改善箇所説明図

19 インチアルミホイール

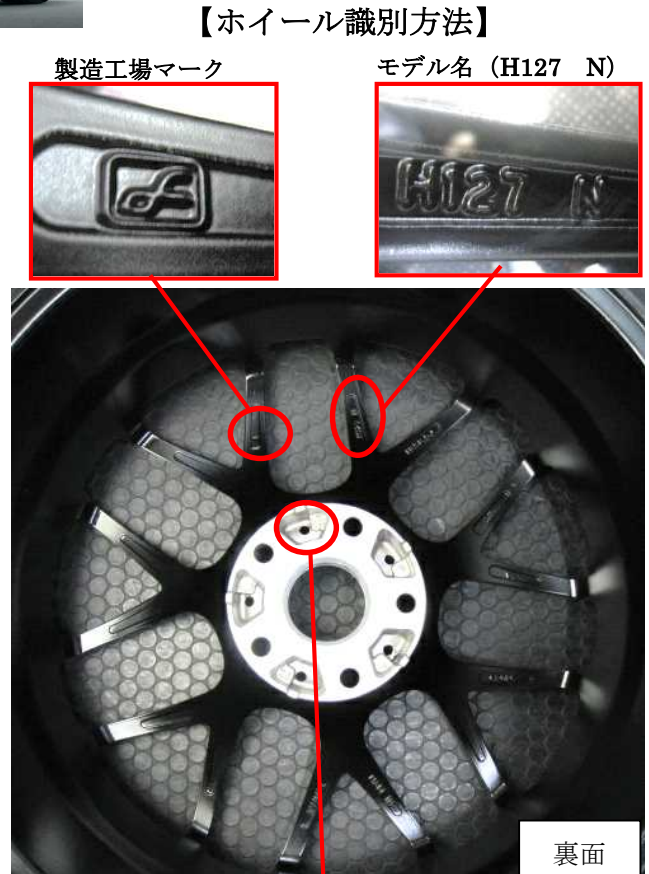
不具合発生箇所

販売店装着オプションとして販売した 19 インチアルミホイールにおいて、製造が不適切なため、国の定める強度基準を満たしていないものがある。
そのため、走行中に過度な衝撃等を受けた場合に、ホイールに割れが発生するおそれがある。

当該商品購入のユーザーに対し、点検入庫を誘致、アルミホイールの铸造日を確認、対象の場合正常品への無償交換を実施する。
